CENTRALE TURBOGAS DI TRAPANI

**Documentazione Integrativa per la
Richiesta di Autorizzazione Integrata Ambientale**

Aprile 2008

Figura 10.1 – Numero ore di funzionamento TT1, TT2 e totale per gli anni 2004-07

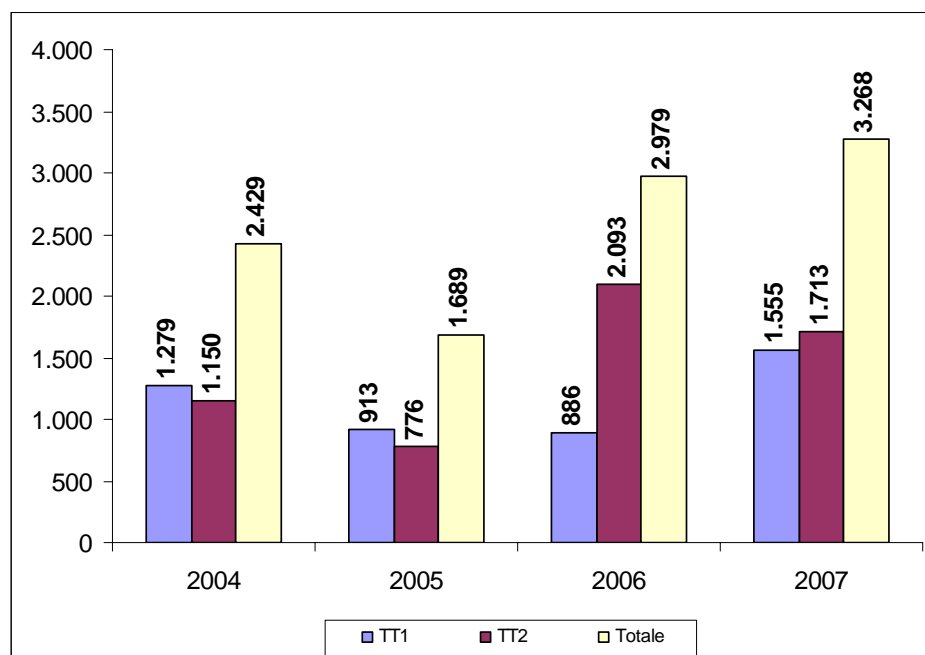
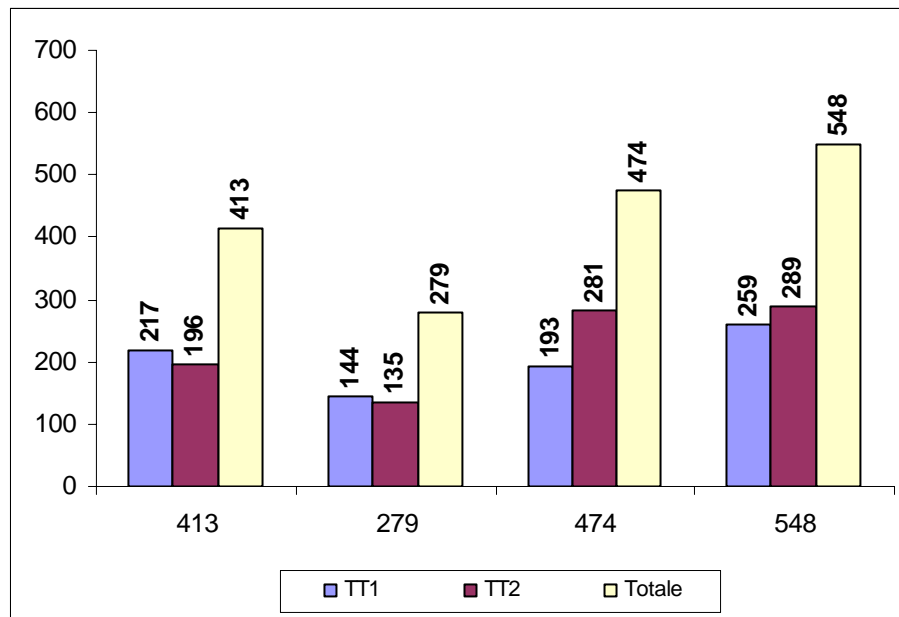
Si ritiene necessario che il gestore indichi per quanto riguarda i periodi transitori di funzionamento dell'impianto la frequenza di avvio e di arresto, (numero transitori prevedibili), nonché l'indicazione delle curve di variazioni delle concentrazioni delle emissioni inquinanti di NOx e CO.

Non è possibile stabilire con esattezza il numero dei transitori prevedibili, in quanto i cicli di avvio/arresto sono in parte dovuti ad attività volontarie o programmate (vendita di energia all'Acquirente unico, interventi di manutenzione programmata annuale, prove che prevedono accensioni ed arresti, ecc.), in parte sono dovuti ad avarie, in parte a disposizioni del Gestore della Rete (GRTN), che può influenzare, in base alle esigenze di rete, le modalità di esercizio ed il carico prodotto dai singoli gruppi.

A titolo di esempio si riportano rispettivamente nelle Figure 10.1 e 10.2 il numero di ore di funzionamento ed il numero di avviamenti, relativo ai singoli turbogas e totale, relativo agli anni 2004 – 2007.

Non è agevole ricavare le curve di variazione degli inquinanti NO_x e CO al variare del carico, in quanto non è possibile individuare un punto di misura nel camino rappresentativo dell'intera portata dei gas di scarico. Inoltre, le specifiche condizioni di funzionamento al momento della misura e le condizioni ambientali esterne possono far variare in maniera significativa i risultati. Non sono, dunque, possibili misure in continuo e quelle discontinue, per essere significative, richiedono misurazioni in più punti, con differenti valori di affondamento della sonda, richiedendo, dunque, un tempo superiore alla durata degli stessi transitori. Si può, tuttavia, considerare che, per questa tipologia di turbogas, le concentrazioni di NO_x (mg/Nmc) sono una funzione crescente della potenza generata e, dunque, negli avviamenti i valori misurati sono sensibilmente più bassi di quelli a regime e, conseguentemente, del limite di legge (20-30 mg/Nmc a fronte di un limite di legge di 400 mg/Nmc). Essendo peraltro molto bassa la durata dell'avviamento (mediamente 15 minuti), si può concludere che le emissioni di NO_x nei transitori sono trascurabili rispetto a quelle emesse a regime.
